## リコール届出一覧表

リコール届出日：令和7年2月27日

リコール届出番号	外-3947	リコール開始日	令和7年2月27日
届出者の氏名又は名称	フォルクスワーゲングループ ジャパン株式会社  代表取締役 マティアス シェーパース	製作国：ドイツ連邦共和国 製作者名：フォルクスワーゲン株式会社  問い合わせ先：フォルクスワーゲン カスタマーセンター (フリーダイヤル)0120-993-199 (アドレス) <a href="https://www.volkswagen.co.jp/">https://www.volkswagen.co.jp/</a>	
不具合の部位（部品名）	乗降口（アウトードアハンドル）		
基準不適合状態にあると認める構造、装置又は性能の状況及びその原因	乗降口のドアにおいて、アウトードアハンドルの設計が不適切なため、メンブレンフィルターの隙間から湿気/水が電子回路に浸透する場合がある。そのため、電子回路に短絡が発生し、誤った信号がドアコントロールユニットに出力されることにより、時速15 km/h未満で車両に強い横方向の力が加かった場合、意図せずドアが開くおそれがある。		
改善措置の内容	全車両、フロント、リヤドアのアウトードアハンドルを対策品に交換する。また、ドアコントロールユニットのプログラムを点検し、必要に応じて対策プログラムに書き換える。		
不具合件数	4件	事故の有無	なし
発見の動機	市場からの情報による。		
自動車使用者及び自動車特定整備事業者等に周知させるための措置	<ul style="list-style-type: none"> <li>・ 自動車使用者：ダイレクトメール、電話および電子メール等で通知する。</li> <li>・ 自動車特定整備事業者等：日整連発行の機関誌に掲載する。</li> <li>・ 弊社インターネットホームページに掲載する。</li> </ul>

## 改善箇所説明図

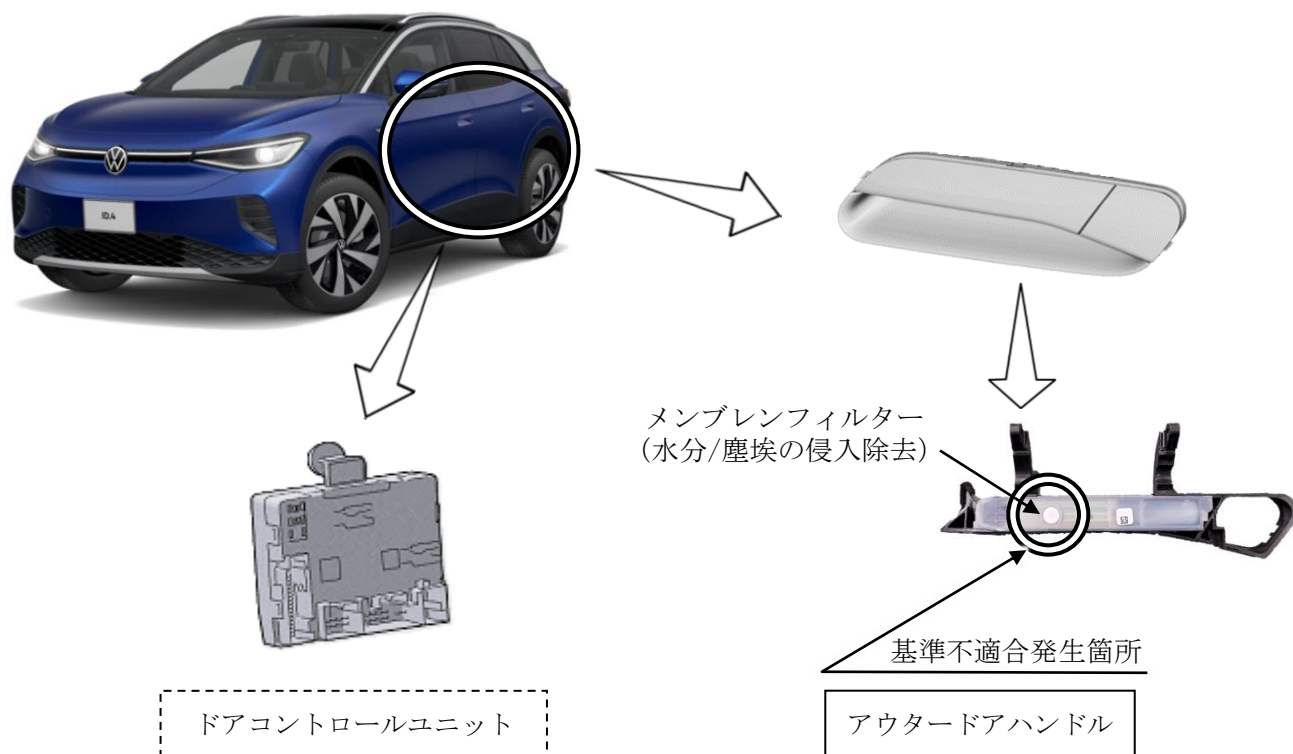
乗降口のドアにおいて、アウトードアハンドルの設計が不適切なため、メンブレンフィルターの隙間から湿気/水が電子回路に浸透する場合がある。そのため、電子回路に短絡が発生し、誤った信号がドアコントロールユニットに出力されることにより、時速15 km/h未満で車両に強い横方向の力が加かった場合、意図せずドアが開くおそれがある。

全車両、フロント、リヤドアのアウトードアハンドルを対策品に交換する。また、ドアコントロールユニットのプログラムを点検し、必要に応じて対策プログラムに書き換える。
